工程指示 / 要求簡箋(E.I.)

工程指示編號：EI / 4528 / 22

工程編號：J - 858

工程名稱：將軍澳日出康城 11

類別	物料號
制圖 LS	2022-03-16
圖號	J858-CW-ED03
副數	- pcs
位置	-

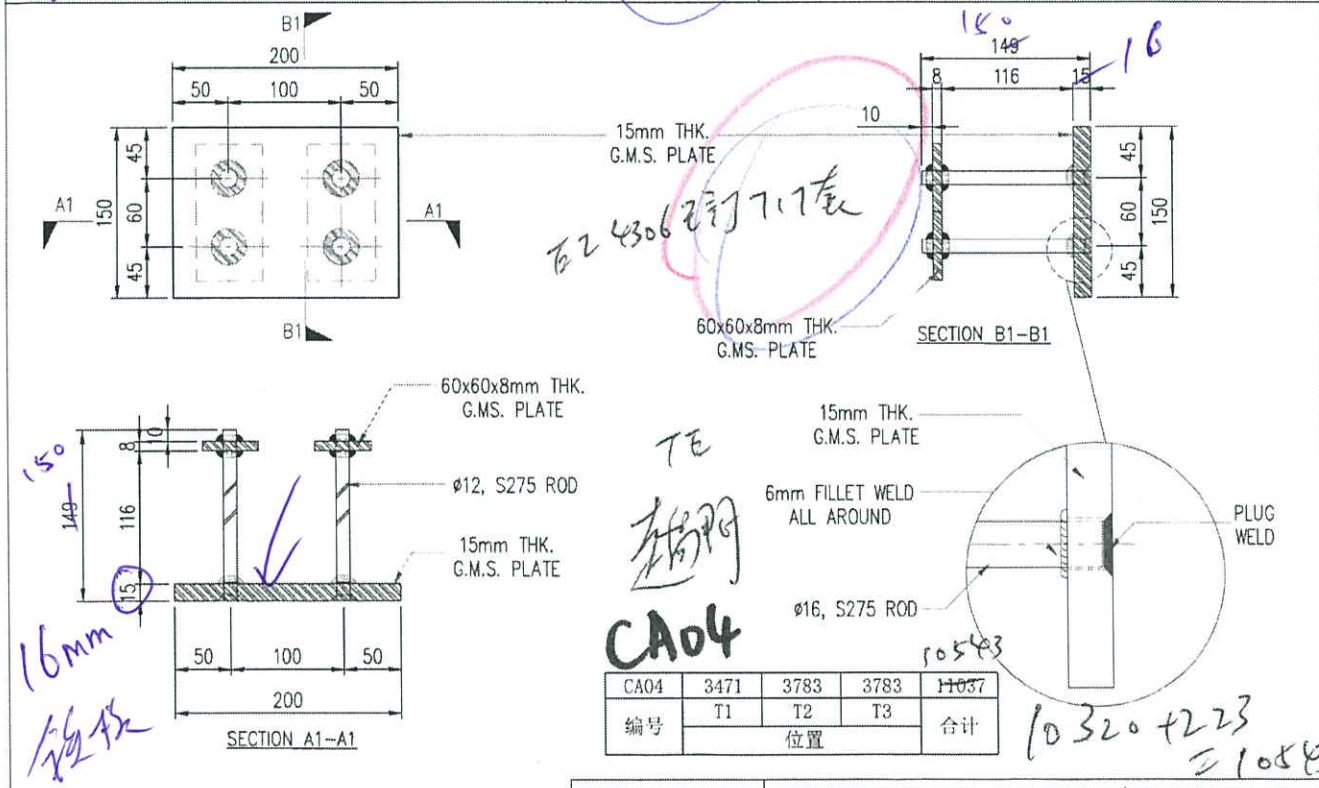
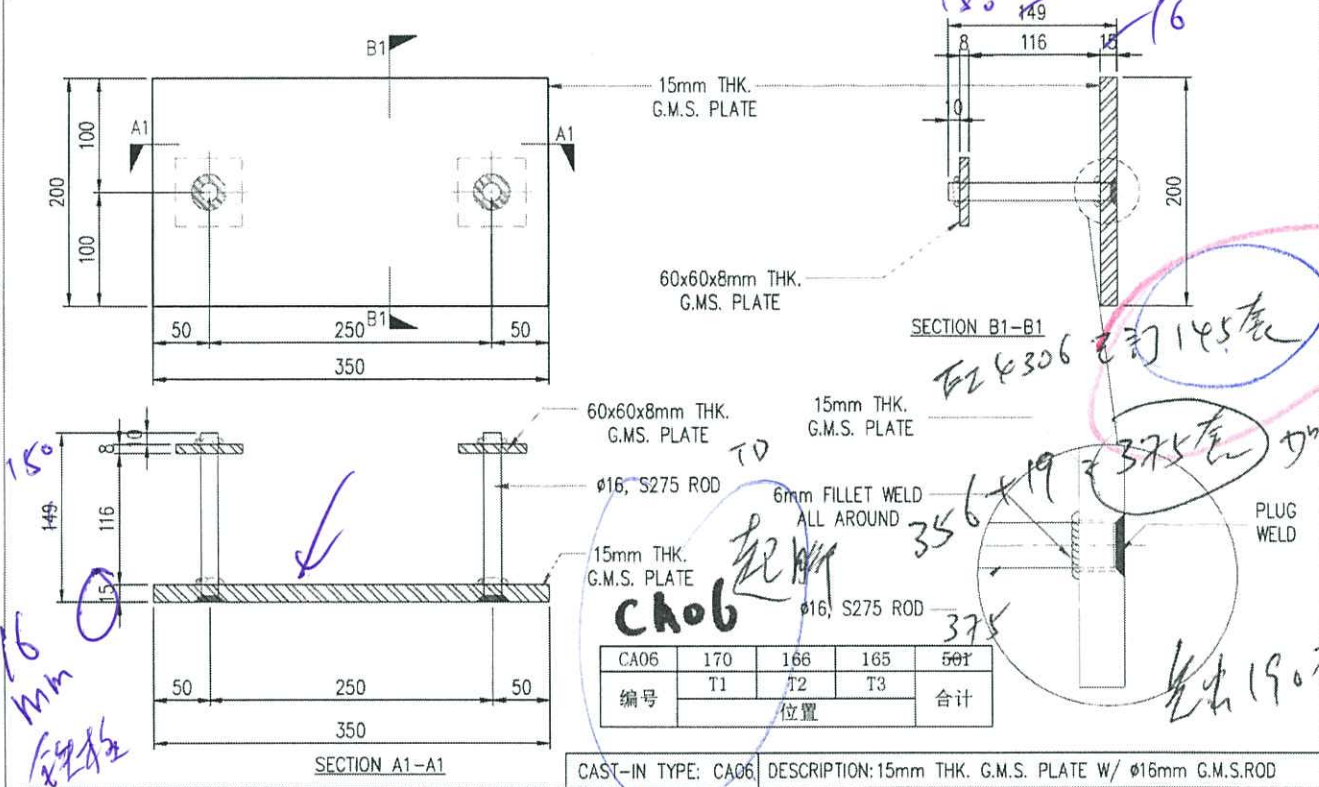
**B 版: 1) 凳子碼(CA06, CA04)使用 16mm 鐵板** *記銷用*

**A 版：增加絲桿長度 15 mm 以增加石矢縮入 Tolerance**

1. 按早前會議商討，此項目不使用 channel，轉用絲杆碼

2. 計數已覆核，共四款絲杆，牆邊款(CA02)，標準款(CA07)，轉角款(CA08)及浴室款(CA09) 兩款凳子碼，起腳款(CA06)，趟門款(CA04)

4. 因現場做鋁模，絲桿碼不需要 3mm guide plate 出貨，已出電郵確認

6. 絲桿(CA02,07,08,09) 由鐵廠按支穿好螺母，鐵介子及平彈介

7. 凳子碼需驗焊， Fillet weld, 100% Visual, 10% MPI (For Curtain Wall)
